Odpowiedź na pytania z dnia 06.06.2018.

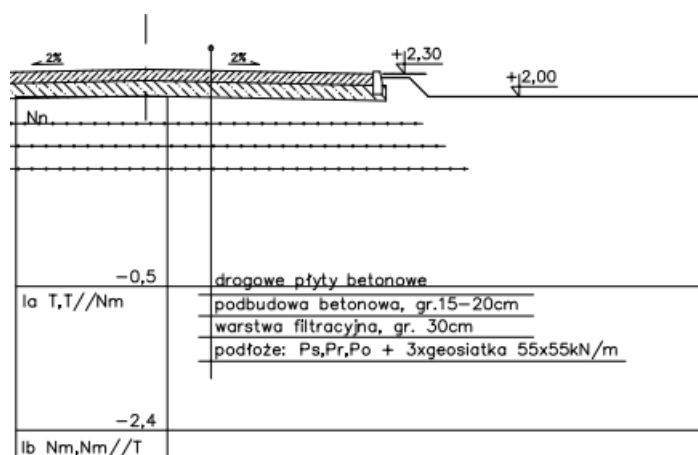
3. W przedmiarze prac do wykonania – rozdz. IV ODWODNIENIE W REJONIE NABRZEŻA pkt. A, Montaż elementów kanalizacji - brakuje pozycji dot. montażu prefabrykowanego wylotu dn 200 do rzeki. Prosimy o informację, czy w wycenie należy uwzględnić montaż tego elementu?

Wylot kanalizacji DN200 został przedstawiony w projekcie Nr 6.2.2/17 Instalacje nabrzeża na rysunku nr K-3. Wylot nie jest elementem prefabrykowanym typowych systemów kanalizacji lecz musi zostać wykonany indywidualnie jako element stalowy szczelnie dopasowany i połączony do otworu przejścia przez brzości ścianki szczelnej. Opis tego elementu został przedstawiony w przedmiarze prac rozdz. IV ODWODNIENIE W REJONIE NABRZEŻA pkt. A Dostawa i montaż elementów kanalizacji, poz. 2.8 - Przepust stalowy przez ściankę szczelną dla rury PVC DN200.
